WYJAŚNIENIA NR 1 DO SIWZ

ZMIANA TREŚCI SIWZ nr 2

Dotyczy postępowania prowadzonego w trybie przetargu nieograniczonego powyżej 200 000 euro (Procedura Unijna), którego przedmiotem jest „dostawa fabrycznie nowych trójczłonowych pojazdów szynowych z napędem elektrycznym (EZT), przeznaczonych do obsługi kolejowych przewozów pasażerskich w ruchu wojewódzkim i międzywojewódzkim na terenie Województw: Świętokrzyskiego, Małopolskiego, Śląskiego i Podkarpackiego wraz z przeprowadzeniem szkoleń osób wskazanych przez Zamawiającego oraz ze świadczeniem usług serwisowych, utrzymaniowych i naprawczych”.

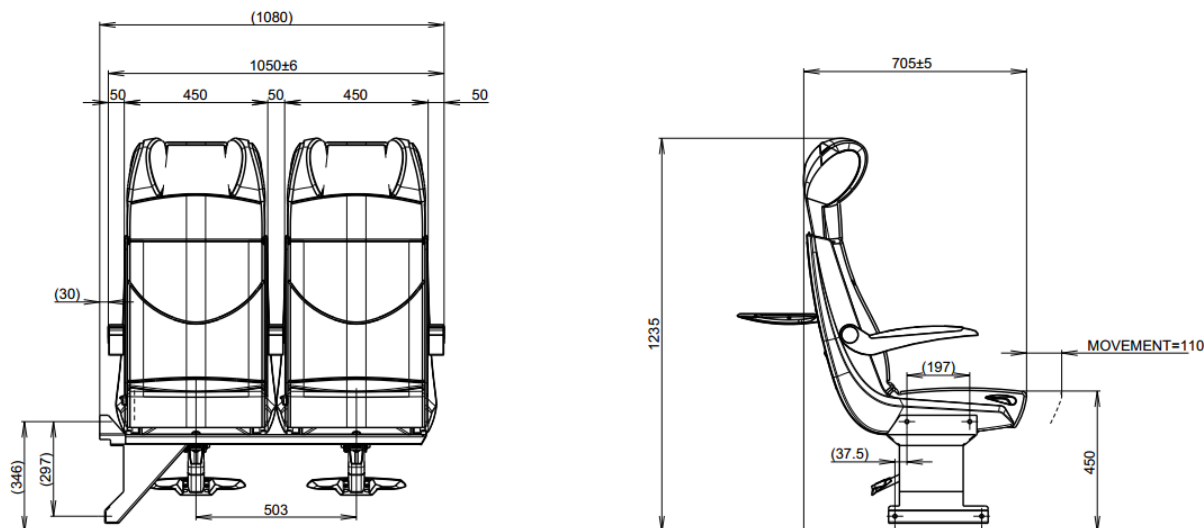
W Załączniku nr 6 do SIWZ – pkt. 49.: wnosimy o stosowną zmianę, polegającą na zmniejszeniu szerokości fotela poprzez usunięcie podłokietnika środkowego oraz zmniejszenie szerokości podłokietników zewnętrznych oraz szerokości zagłówka. Alternatywnie w przypadku nieuwzględnienia powyższego wnosimy o zastosowanie układu 2+1 wraz ze stosownym zmniejszeniem pojemności pojazdu.

Powyższa zmiana wynika z faktu, że przedstawiona specyfikacja foteli pasażerskich a dokładnie szerokość podwójnego fotela powoduje, że zabudowa foteli w wymaganym układzie 2+2 z uwzględnieniem nawet minimalnej szerokości przejścia tj. 550mm jest niemożliwa. Wyposażenie fotela odpowiada standardom pierwszej klasy a co za tym idzie możliwa jest tylko zabudowa w układzie 2+1. W związku z powyższym stosowna zmiana jest w pełni uzasadniona.

Zamawiający dokonuje zmiany pkt. 49 na :
